Sitzung der Bezirksvertretung Heepen am 08.09.2016

TOP: Fragen der SPD-Fraktion zu dem Landschaftsplanerischen  
Entwicklungskonzept Johannisbachtal – Obersee (Dr. 3466/2014-2020)

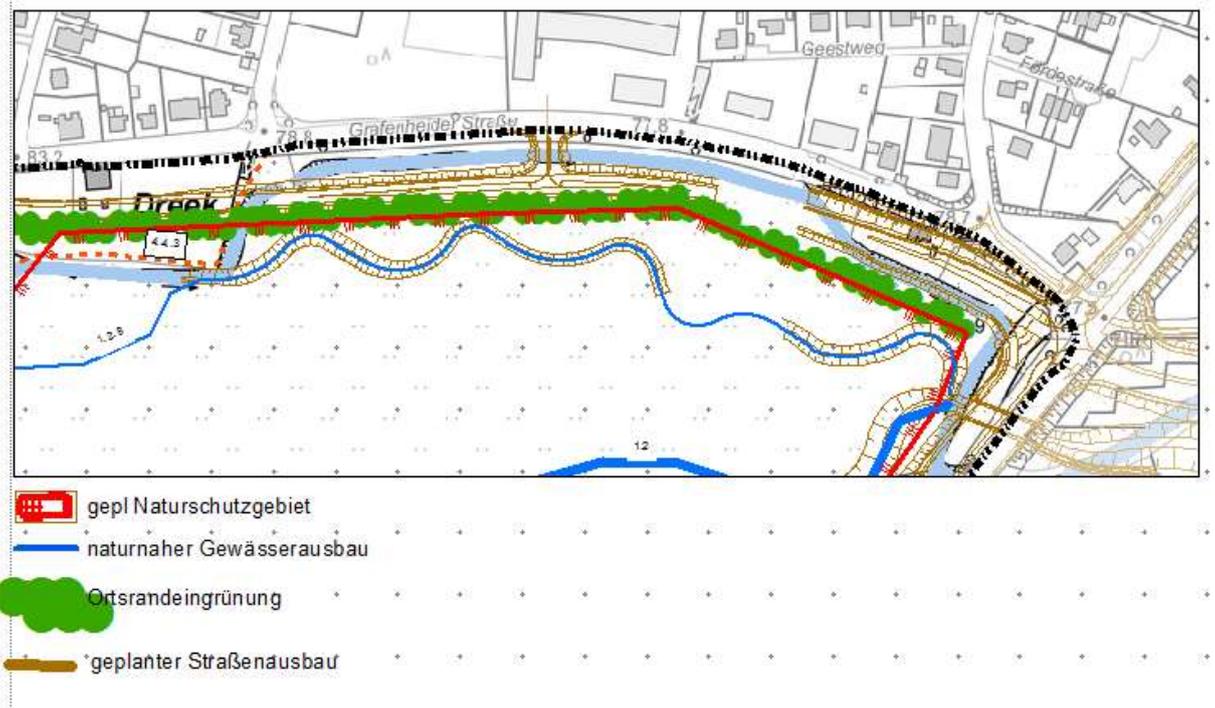
- Auf S. 68 heißt es lapidar: „Die Planungen für den Ausbau der Herforder Straße und der Grafenheider Straße werden bei der Abgrenzung des Naturschutzgebietes berücksichtigt.“  
Für die Grafenheider Straße sind diese Abgrenzungen nicht deutlich erkennbar. Im Gegenteil: Die entlang der Grafenheider Straße geplante Grünumrandung (s. Karte 25) liegt - so scheint es - auf der Ausbau-Trasse.

Der Ausbau der Grafenheider Straße wird bei der Abgrenzung des Naturschutzgebietes berücksichtigt. Die Darstellung der Anpflanzung in den Plänen ist symbolisch und unmaßstäblich. Es sollte verdeutlicht werden, dass in diesem Bereich eine Anpflanzung zur Abschirmung der Aue erforderlich ist. Der großmaßstäbliche Ausschnitt unten zeigt die Straßenplanung sowie die angedachte Naturschutzgebietsabgrenzung.
